### **Nota de Seguridad URGENTE**

#### IntelliSpace Cardiovascular 6.x, 7.x y 8.x

Es posible que el contenido del informe no sea preciso cuando se utilicen códigos de hallazgo para añadir información

Abril 2025

Captura de pantalla 1: Definición de los códigos de hallazgo con el modificador de opción múltiple:

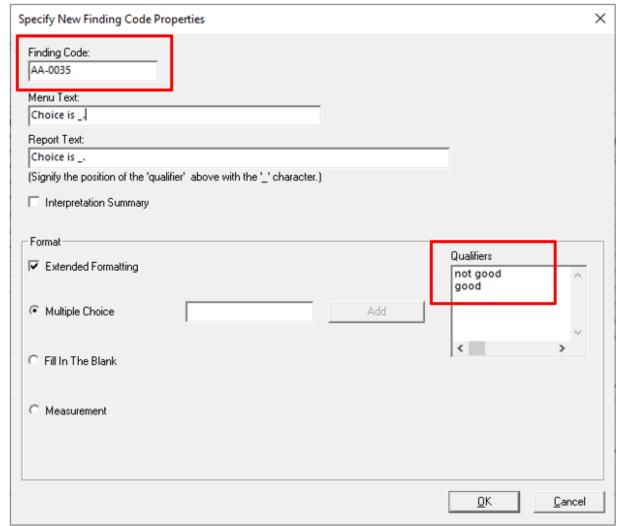
Cree un código de hallazgo (La elección es\_) y opciones/calificadores (buena/no buena) con un modificador de opción múltiple como se muestra en la captura de pantalla 1.

#### Captura de pantalla 2.

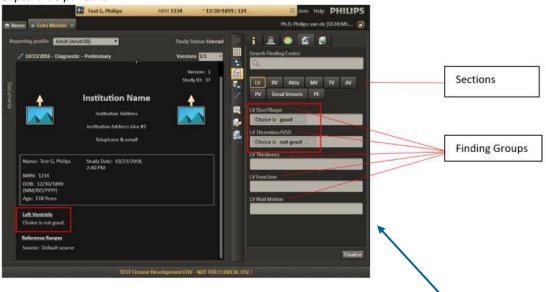
Captura de pantalla 2: en el módulo de eco, agregue el mismo código de hallazgo (La elección es\_) al estudio (en la hoja de interpretación del área de trabajo), con diferentes calificadores (buena/no buena), es decir, primero agregue 'La elección es buena' al tamaño/forma del VI y luego agregue 'La elección no es buena' al trombo del VI/CIV. Observe que en el informe (en el lado izquierdo) solo se agrega el último código\_calificador de hallazgo agregado, es decir, 'La elección no es buena' en lugar de mostrar los dos códigos\_calificadores de hallazgo ('La elección es buena' y 'La elección no es buena') de los grupos de hallazgos. El problema es que el último código\_calificador de hallazgo introducido sobrescribe el código\_calificador de hallazgo introducido anteriormente en el informe. Esto se observa en todas las secciones (VI, VD, etc.).

- Verifique que el texto agregado a la sección de conclusiones del informe coincida con los datos de la hoja de interpretación del área de trabajo (consulte la captura de pantalla 2 del Anexo A)
